2. 商品説明

SE-00868

1 エンジンコントロールユニット

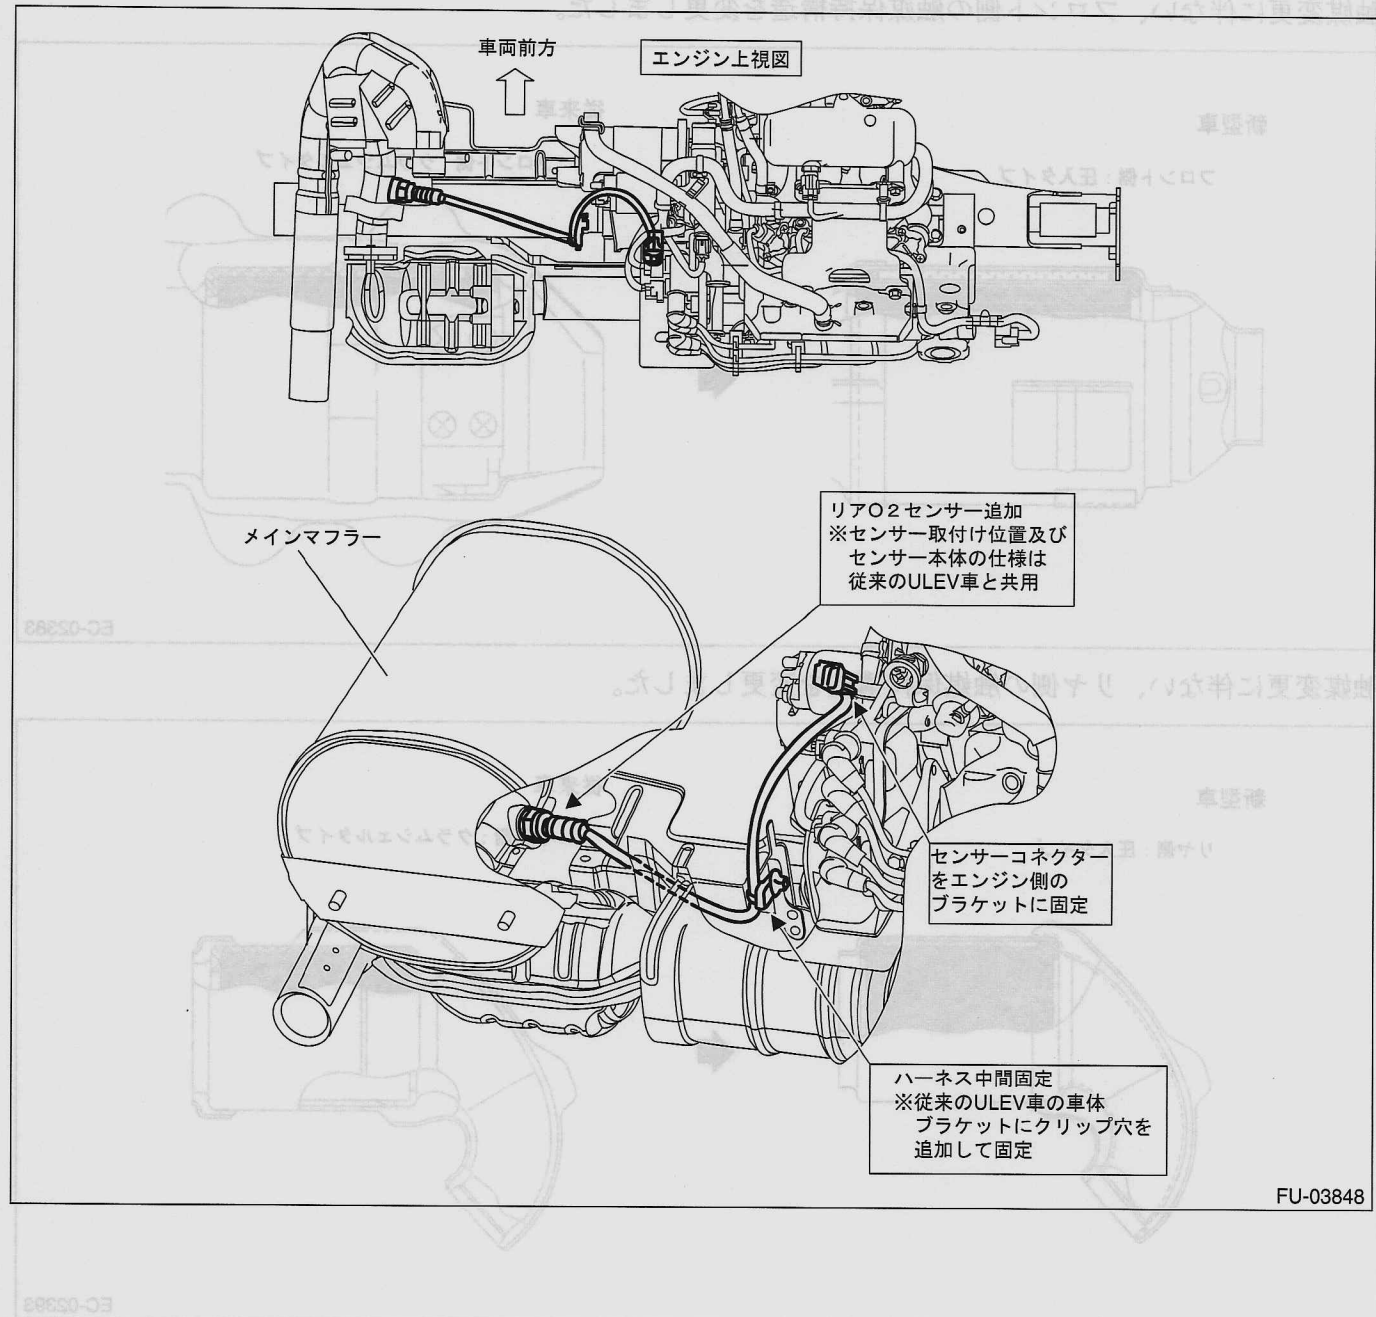
平成 17 年排出ガス規制に対応するため、エンジンコントロールユニットの制御を最適化しました。

※ハードは、従来の ULEV 車と共用です。

3 触媒

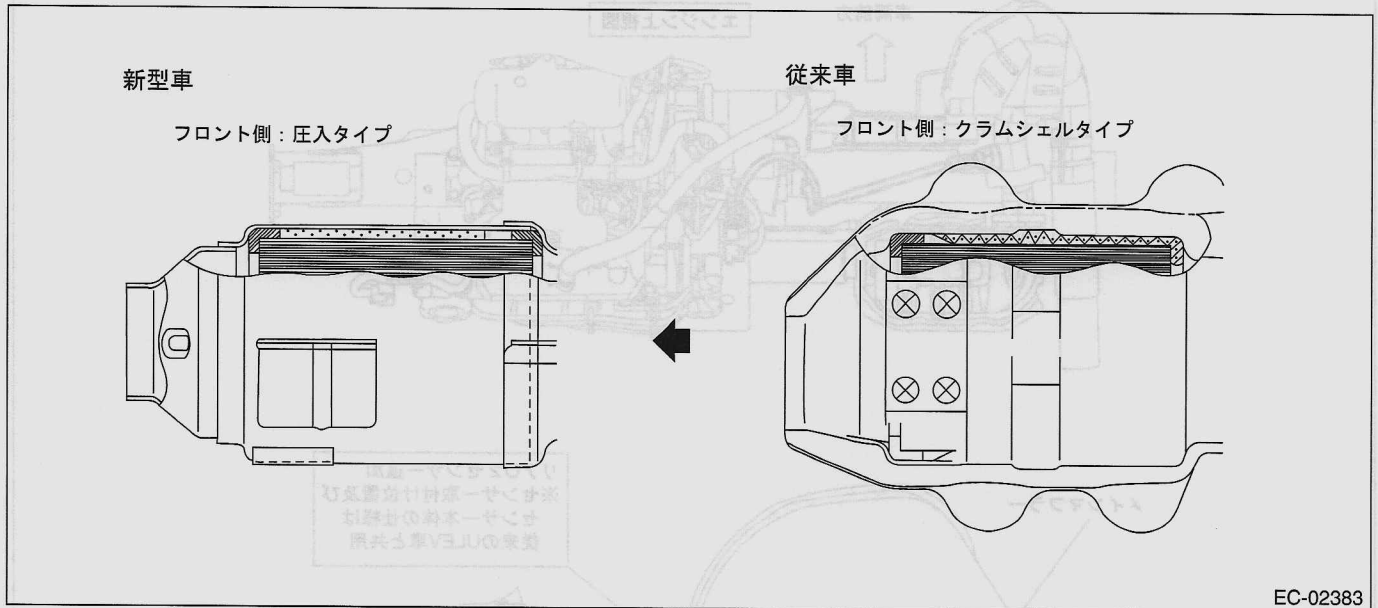
平成 17 年排出ガス規制に対応するため、従来の ULEV 車で採用しているフロントおよびリヤ触媒へ変更しました。

触媒変更に伴ない、フロント側の触媒保持構造を変更しました。

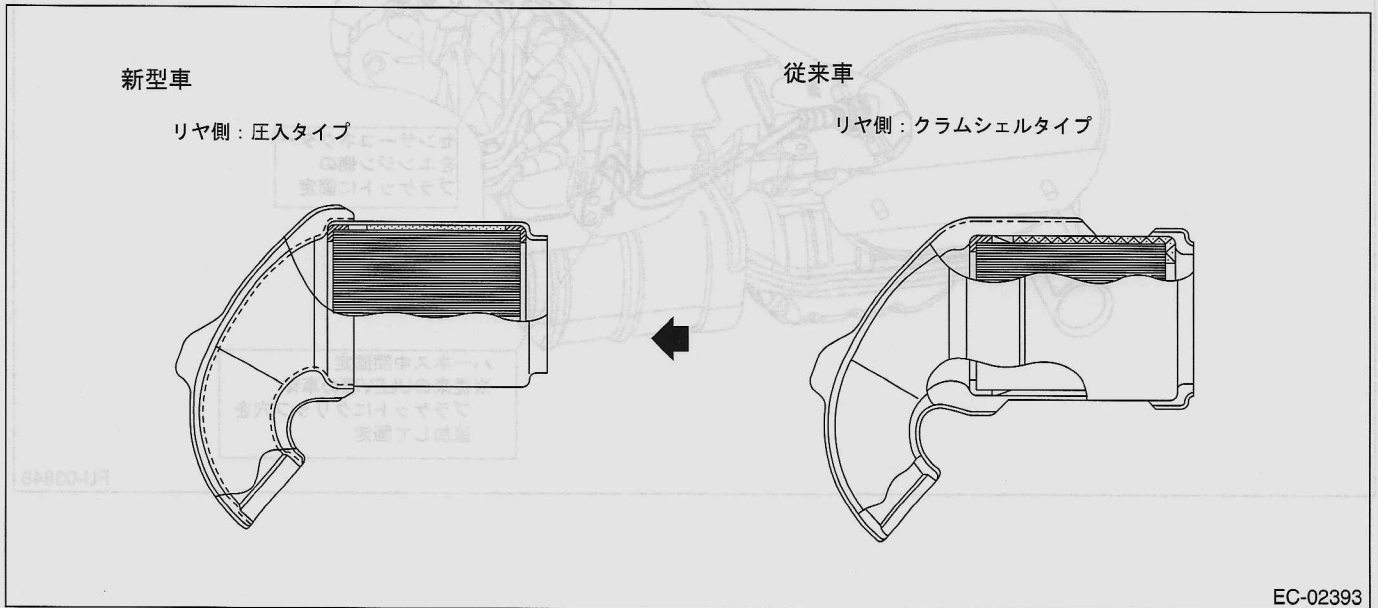
触媒変更に伴ない、リヤ側の触媒保持構造を変更しました。

1 3AT

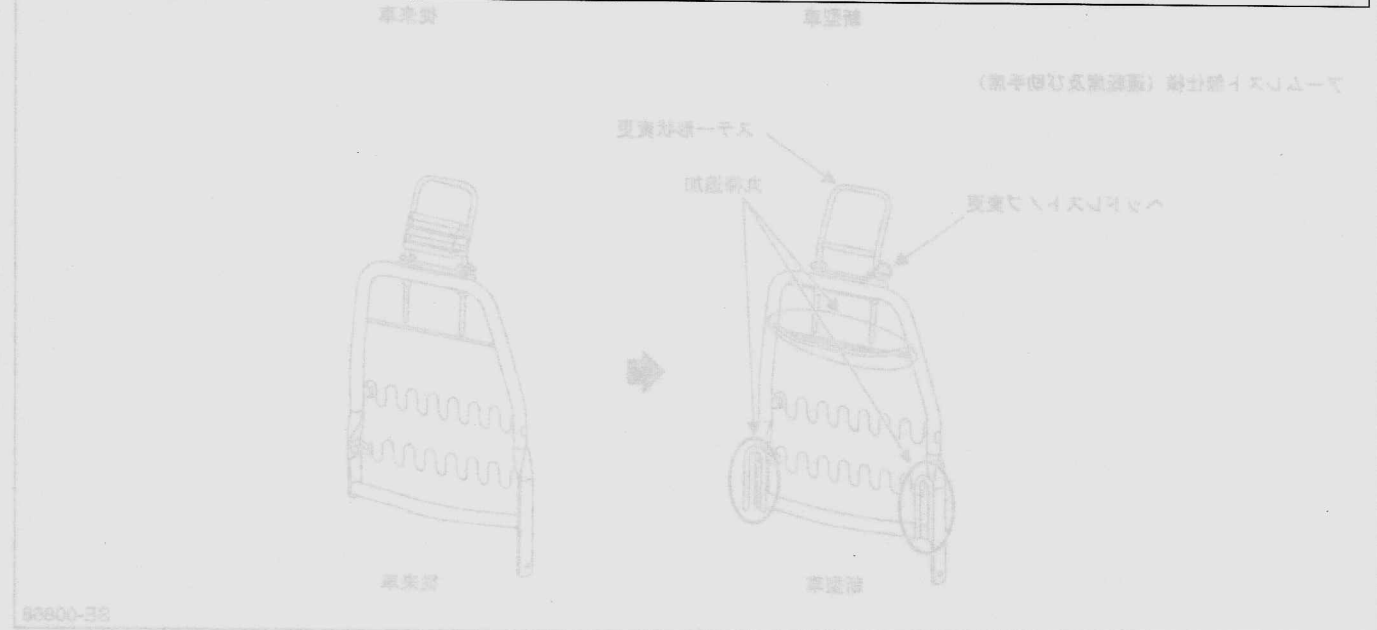
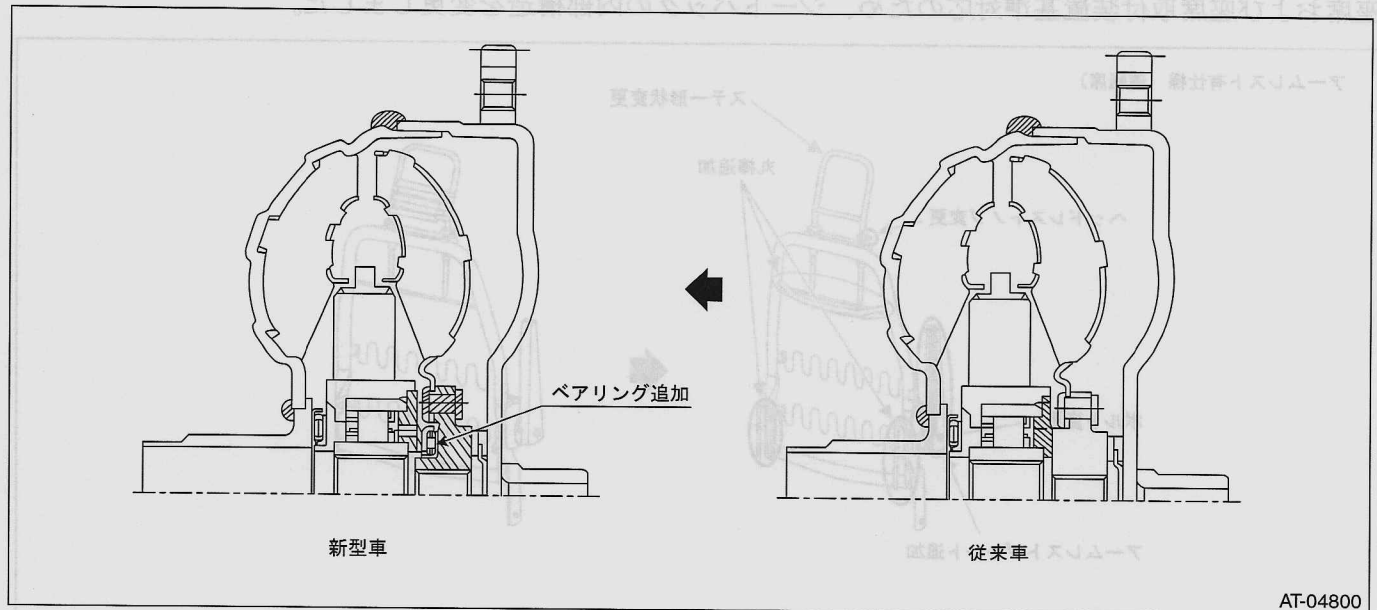
トルクコンバーターをトラック、バン系クリーン車と統一しました。

A: フロントシート

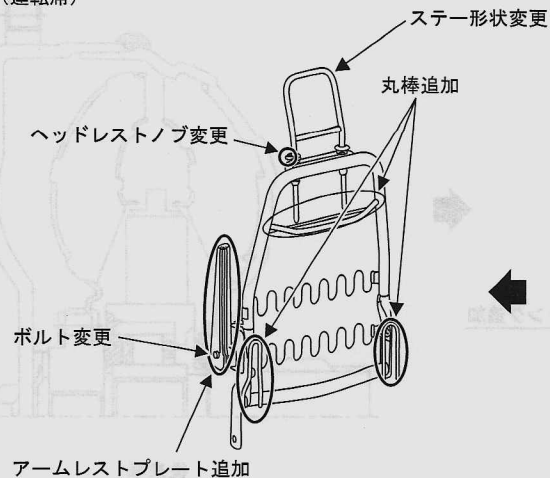
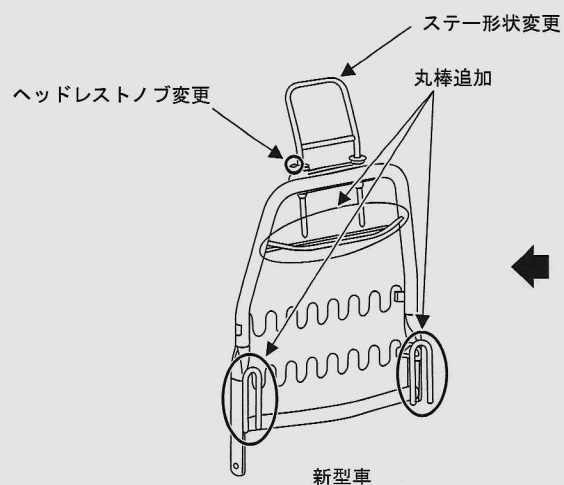
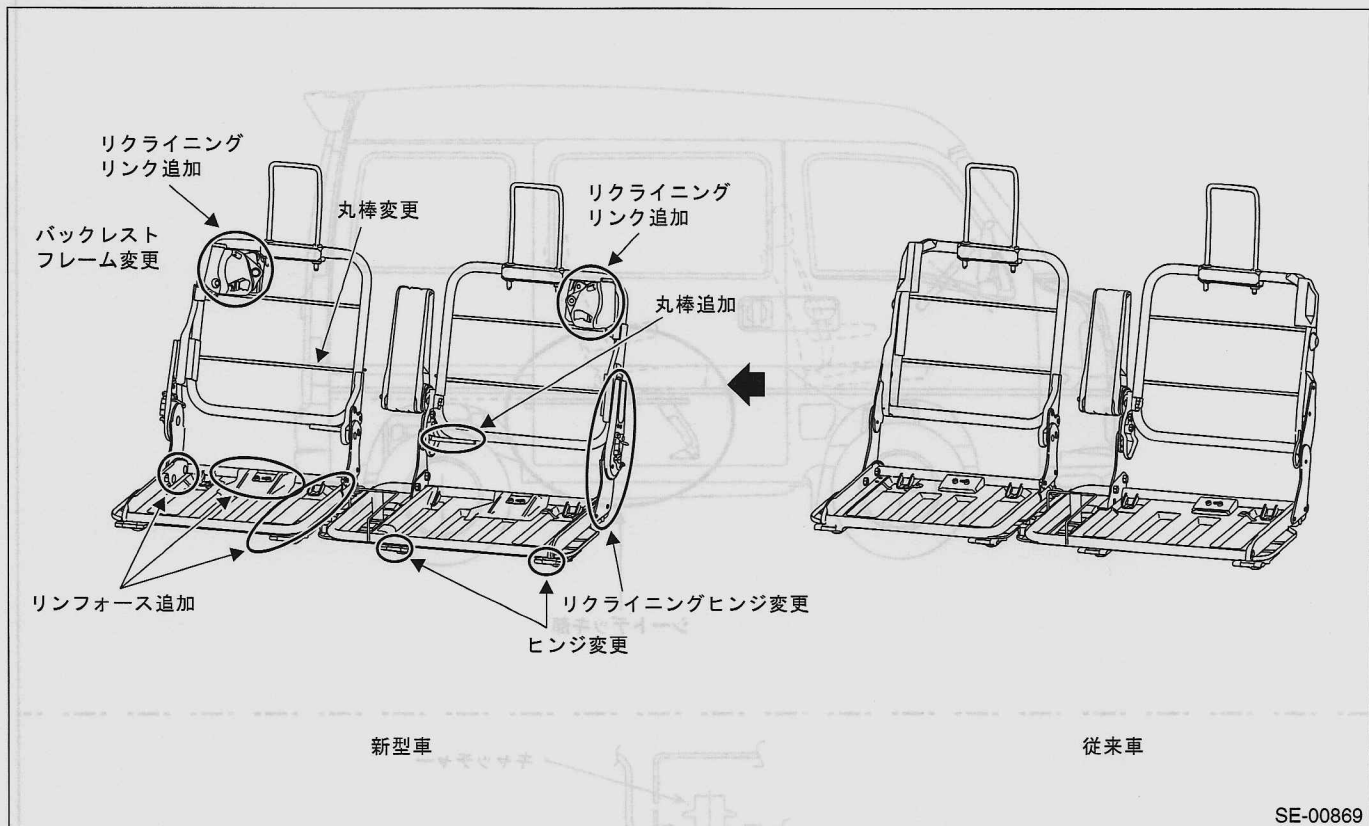
座席および座席取付装置基準対応のため、シートバックの内部構造を変更しました。

B: リヤシート

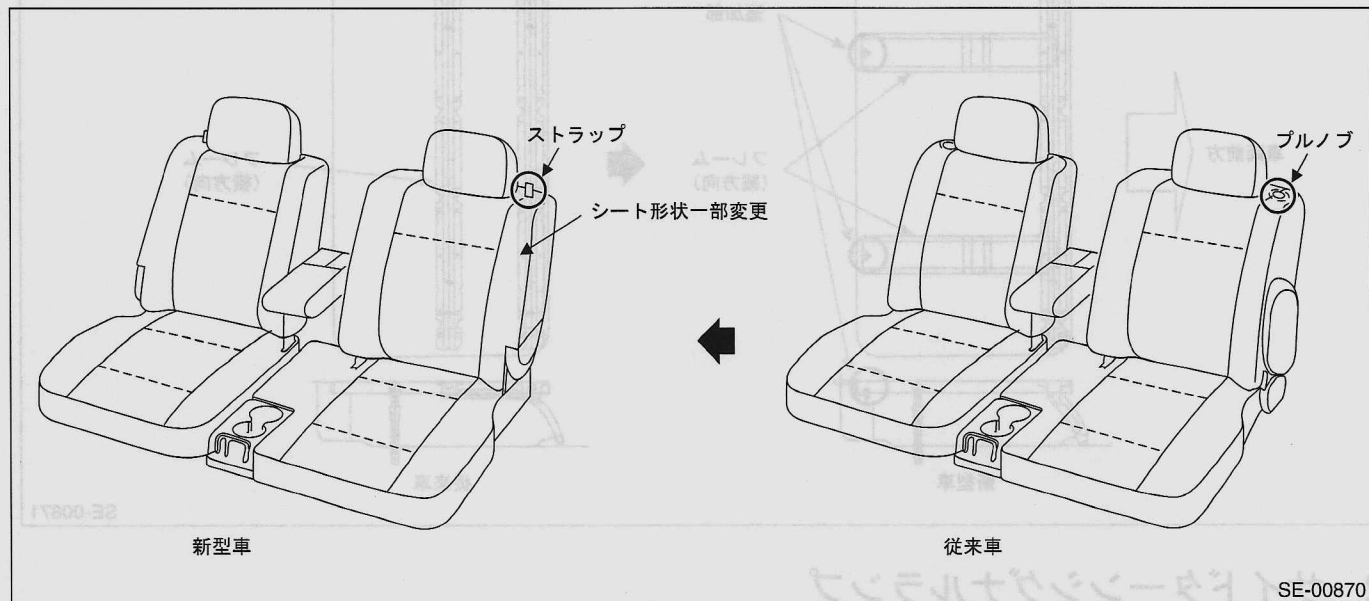
座席および座席取付装置基準対応のため、内部構造を変更しました。

リヤシートの形状を一部変更しました。

商品性向上のため、リクライニング操作をストラップ化しました。

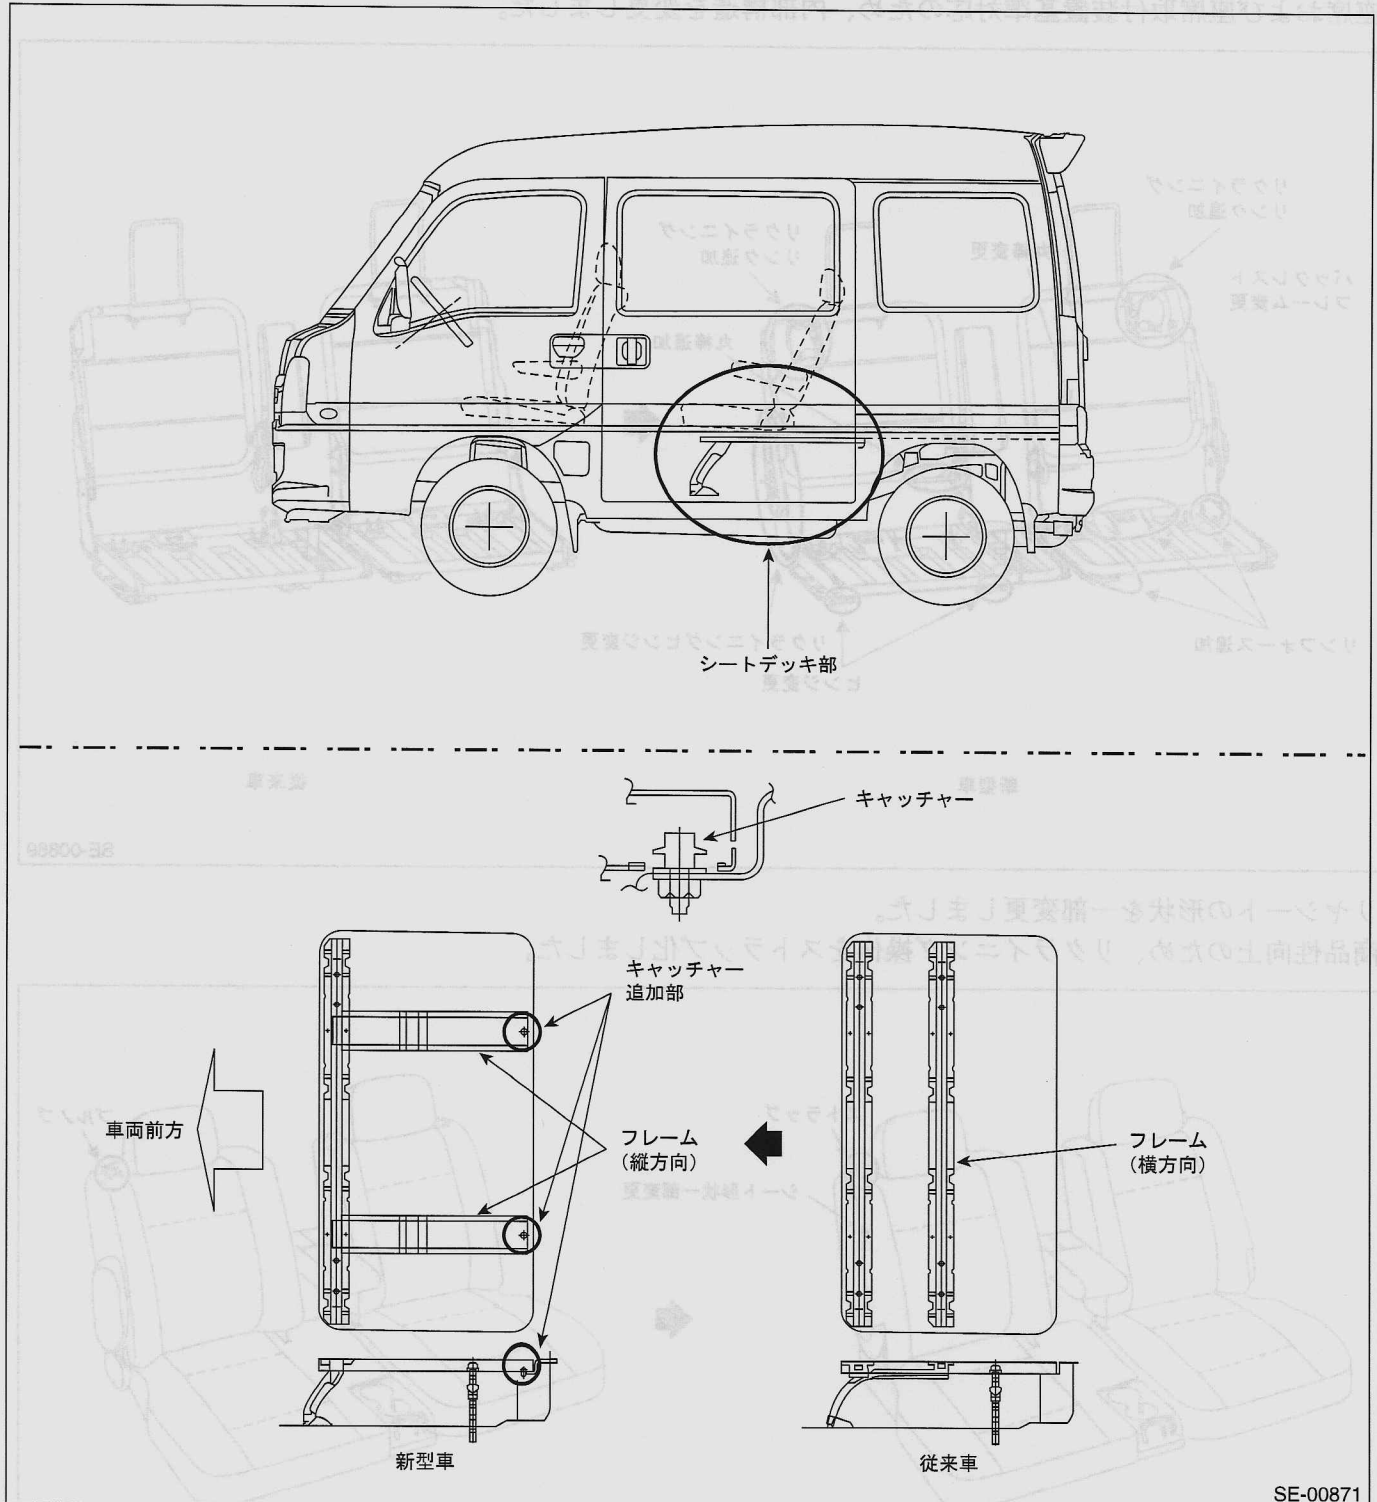
座席および座席取付装置基準対応のため、シートデッキ部の構造変更およびキャッチャーを追加しました。
